监理通知单

工程名称：杭州千岛湖啤酒有限公司 3.7MWp 分布式光伏发电项目

编号：ZHJL-TZD-07

质量问题及文明施工

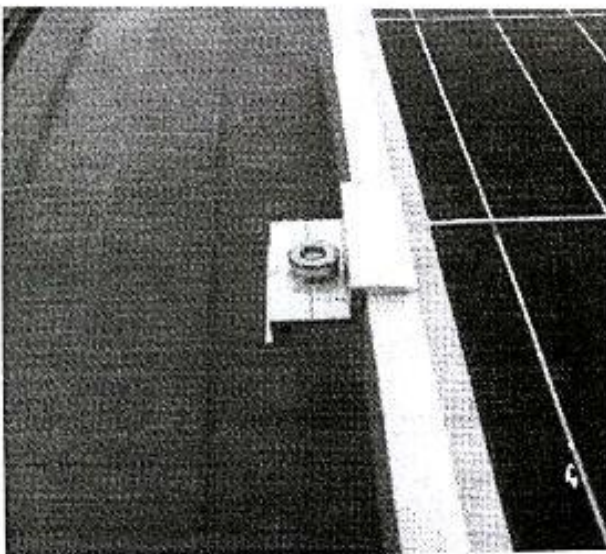
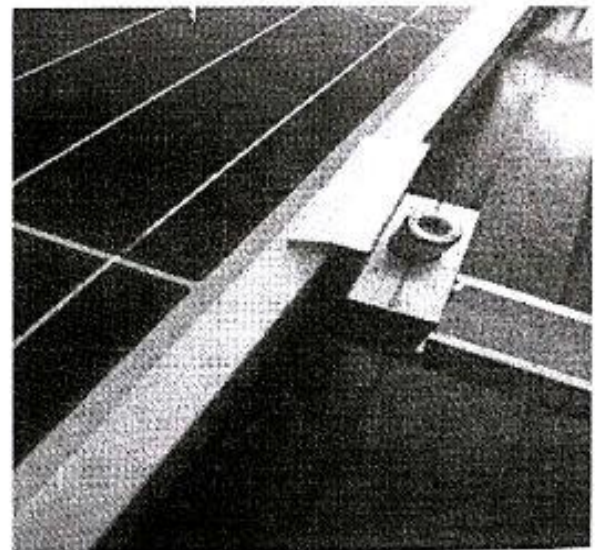
今（2018 年 07 月 16 日）我监理人员在施工屋面进行巡视检查时，发现有部分屋面安装的组件，固定压块没有达到设计要求和验收规范（如图）；屋面的垃圾要及时清理。

不符合设计要求

压块没安装到位

针对以上问题望总包加强现场的管理及时整改到位。
